■仕様変更箇所

＜変更詳細＞ (写真：刻印例)

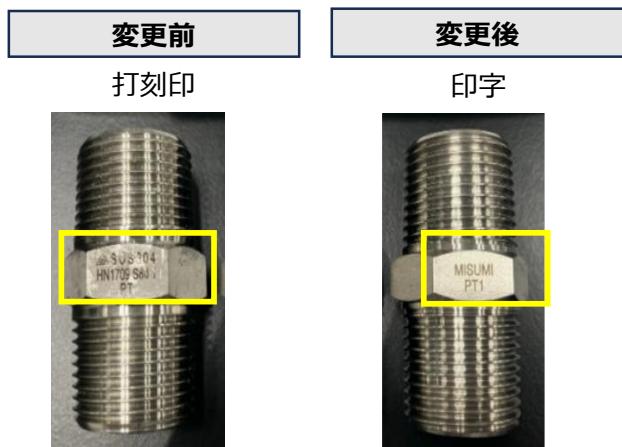
変更内容	TYPE	変更前	変更後
本体材質	SG□□□□	S25C	S25C相当
	SU□□□□	SUS304	SUS304相当
刻印	全タイプ	一部商品 打刻印	全商品 印字刻印
		梱包仕様変更詳細ご参照

材質は相当材となります、機能上の変更はございません。
